議題（２）現在の作業状況について

議題（２） 前回委員会での意見と対応状況について 【現在の対応状況】

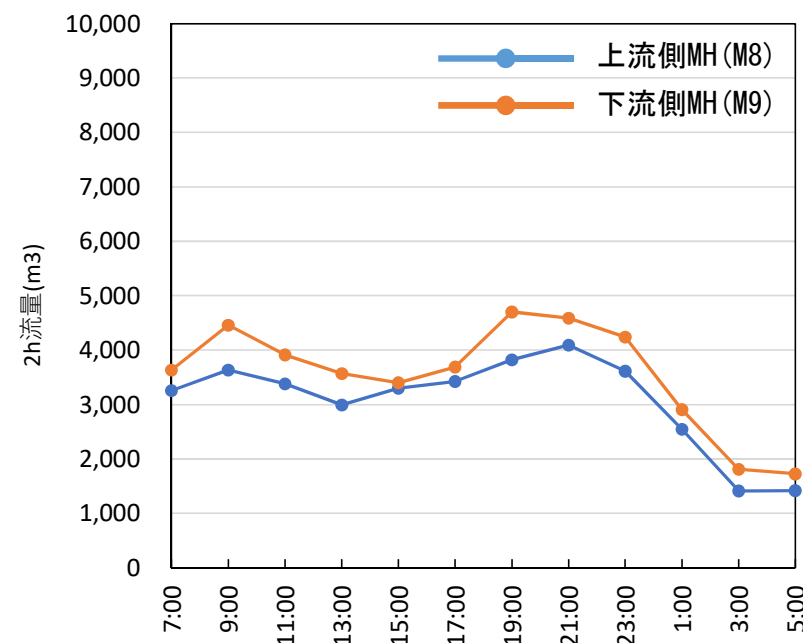
事故後の下水の流量変動について、流域下水道の上流部と下流部を含めて確認するべき。

- 事故現場の上下流にある流域下水道のマンホール(M8・M9)に流量計を設置(10/3完了)し、常時、流量・流速・水位の計測を実施中。
- また、水位計測の結果から、事故における影響は、さらに上流のマンホール(M7-5)まで及んでいないことを確認。

- 上流側MH(M8)・下流側MH(M9)ともに、水流の揺らぎや流量のタイムラグによるデータのバラつきが測定値に影響していると想定されることから、2時間合計流量の推移で評価を実施。
- 1日における時系列の流量($\text{m}^3/2\text{h}$)が示す傾向(増える時間帯と減る時間帯)に変化はない。
 - ⇒ 上流側MH(M8)と下流側MH(M9)の流量の時系列変化は、概ね連動している。
 - ⇒ また、土砂流入による下流域の急激な水位低下または上流域の水位上昇も見られない。
- なお、流量変化、下水管内部のカメラ点検結果、水質調査結果、これらを総合的に判断すると、下水の外部への流出はないものと推察。

＜降雨量と水位の変動＞

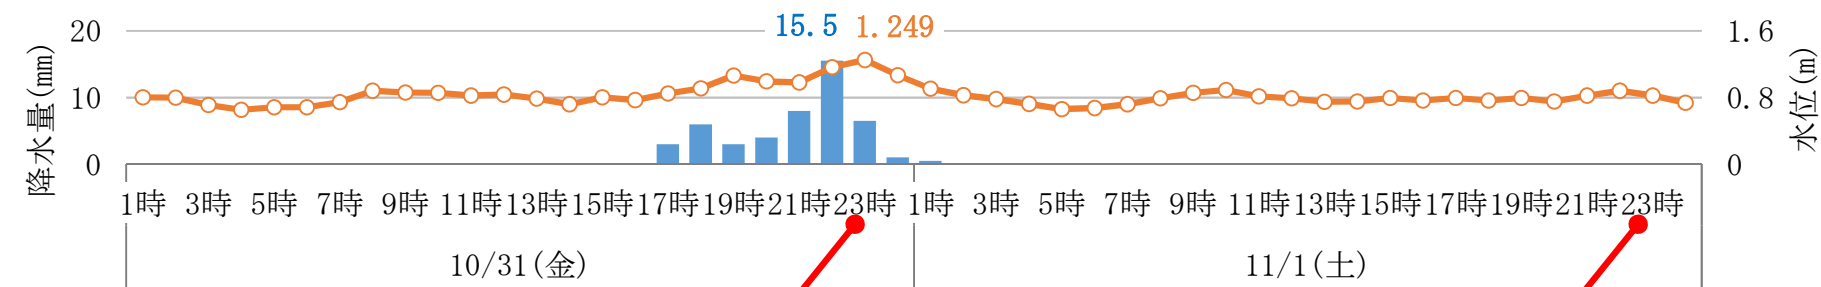
下水管内部のカメラ調査は、流量が大きく変化する大雨の後などにも実施すべき。

- 10/31(金)17時頃～11/1(土)1時頃、最大15.5mmの降雨時に、上流側(M8)の水位が最大1.249mまで上昇し、損傷部でも水位が上昇することを確認。

音響トモグラフィ

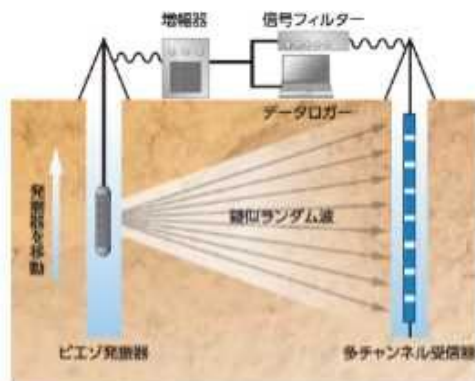
空洞調査は、新たに設置したボーリング孔から水平に調べる方法もあり、この現場でも適用できるのかを検討するべき。

現在実施している地中レーダ探査や表面波探査では、深い場所の空洞を捉えるのは難しいので、他の調査の可能性も検討するべき。

- ・ ボーリング孔から水平に調べる音響トモグラフィを検討した結果、当現場での適用は難しいと判断。
- ・ 地上からボーリング調査による空洞調査の実施が完了した箇所では、ボーリングロッドの自沈がなく、最終掘削位置での貫入抵抗を確認しており、空洞は認められていない。
- ・ 地盤の状況（N値50以上の洪積礫層）や、堆積物の状況（計算上の堆積量と現地の堆積量に大きな違いがない）も踏まえ、直ちに大規模な陥没につながる空洞が生じていないと推定。

- ・ 地下水位より上部の空洞は把握できないため、地盤全体の空洞が把握できないことから、当現場での適用は難しい。

水盛式沈下計・ひずみ計 設置計画

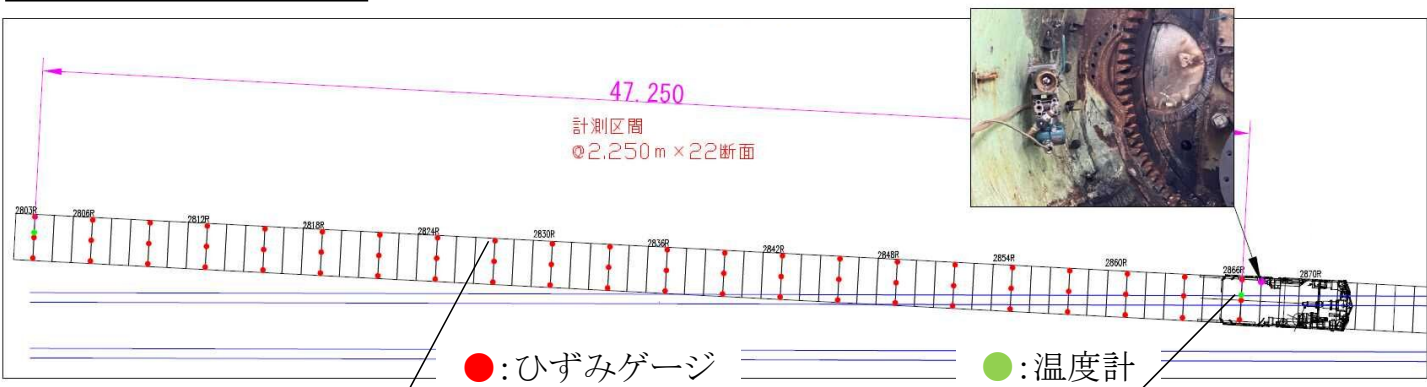
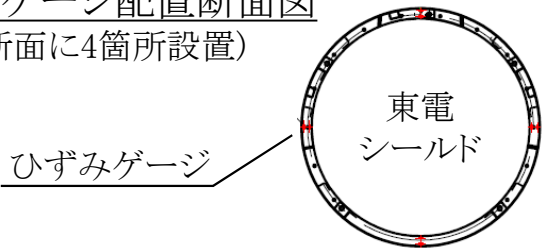
地盤変状の予兆を把握するため、直上の雨水管等、他の埋設物の応力やひずみ等を計測することとも検討するべき。

- リアルタイム監視ができ、挙動を敏感に捉えることができる東電シールドへ水盛式沈下計・ひずみ計を設置することとし、10/14から水盛式沈下計、10/29からひずみ計の計測を開始。
- 次の理由により、現時点では地盤変状の予兆とみられる計測データは確認されていない。

破損箇所と地質調査の位置関係

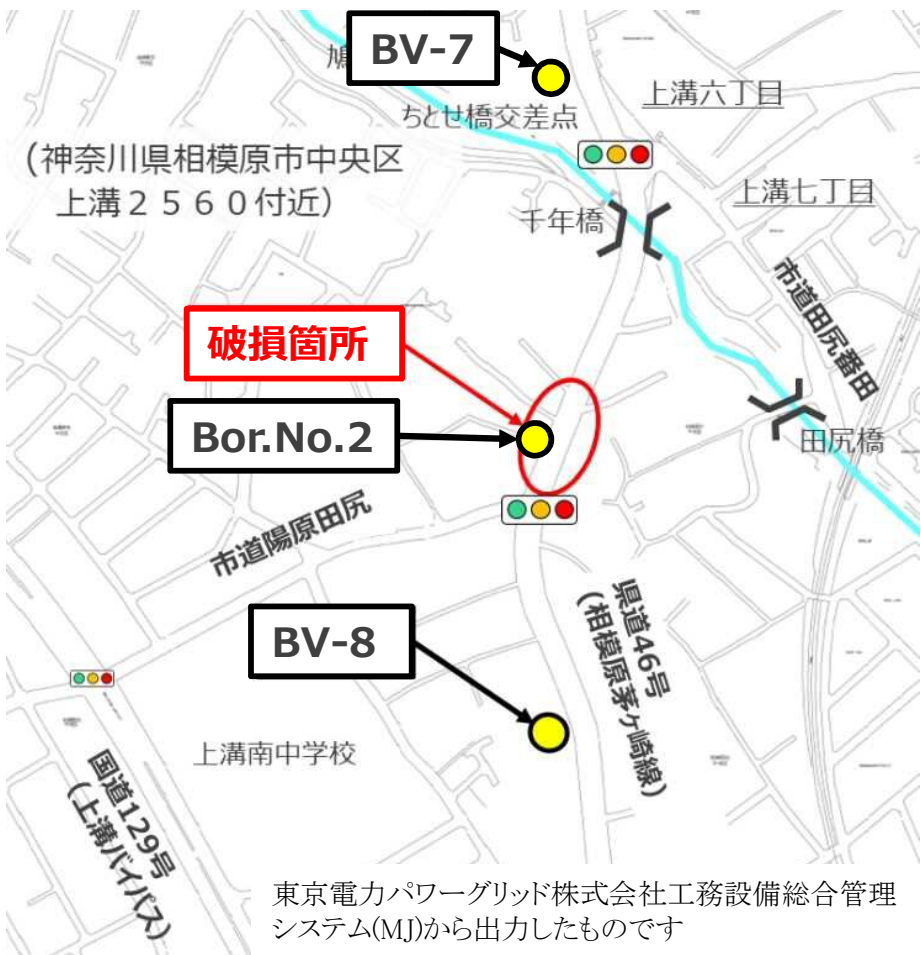
復旧方法の検討のためにも、破損箇所付近でボーリング調査を行い、地盤の物性値や地下水の状況等を把握すべき。

復旧工事の検討を行う際に必要となる地下水の流向・流速についても、今のうちから把握しておく必要がある。

- 地盤物性値の妥当性を確認するため、破損箇所付近に設けた地下水位計測用ボーリング孔 (Bor.No.2) の粒度分析を実施。
その結果から、FEM解析に用いた地質調査データ (BV-7,BV-8) と大きな差異がないことを確認。
- 地下水流向・流速の計測データから、復旧工事(薬液注入)の施工に影響はないと判断。

薬液注入 現地試験状況

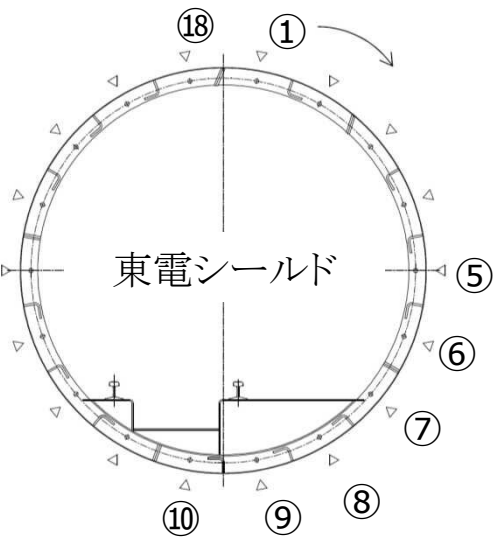
止水対策を進める上で、地盤と注入材の相性があるので、試験練り若しくは、試験注入等の検討も必要である。

- 試験削孔および試験注入を実施。
東電シールド内から硬質礫地盤への掘削および注入が可能であることを確認。

FEM解析の結果（モデルA）

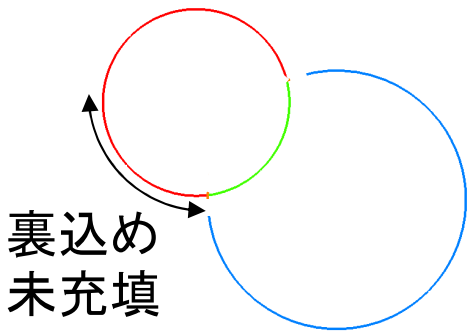
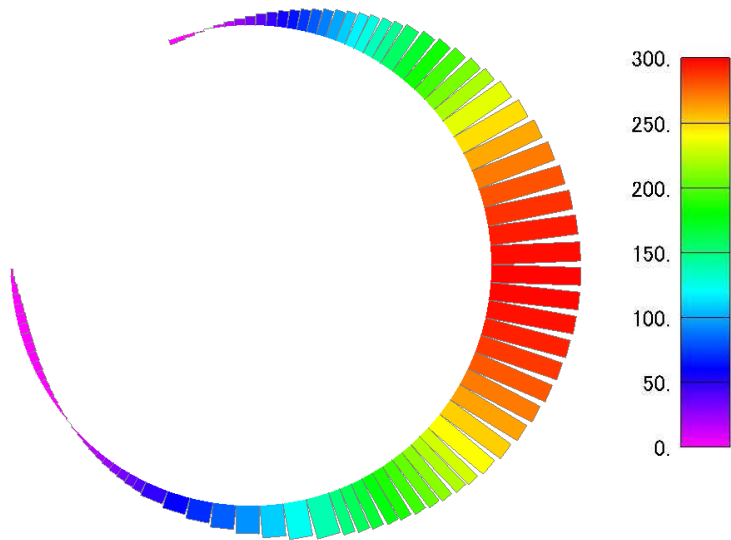
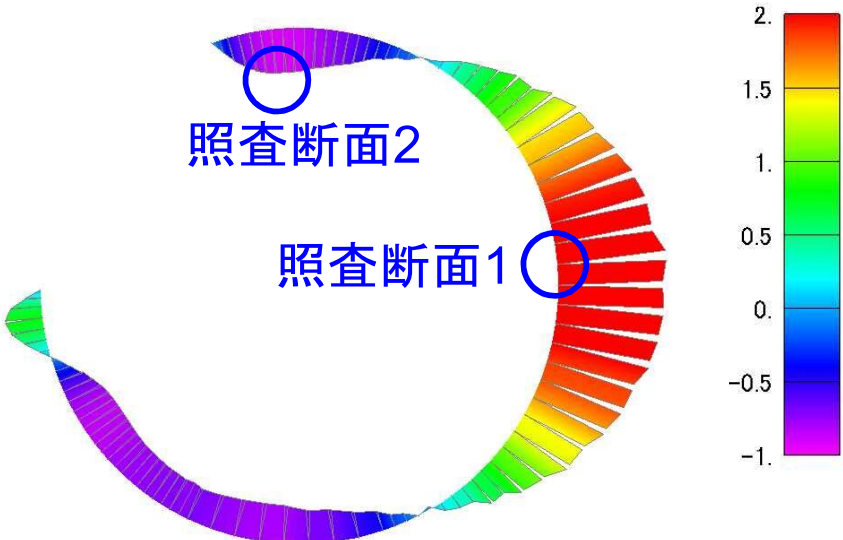
下水管の強度を評価する数値解析については、地盤の状況や、裏込め材の注入状態なども考慮し、別の解析手法も検証するべき。

■ 曲げモーメントが最大または最小の箇所で照査を行った結果、発生応力が長期許容応力度を下回ることを確認
⇒ 構造上安定性を確保できている
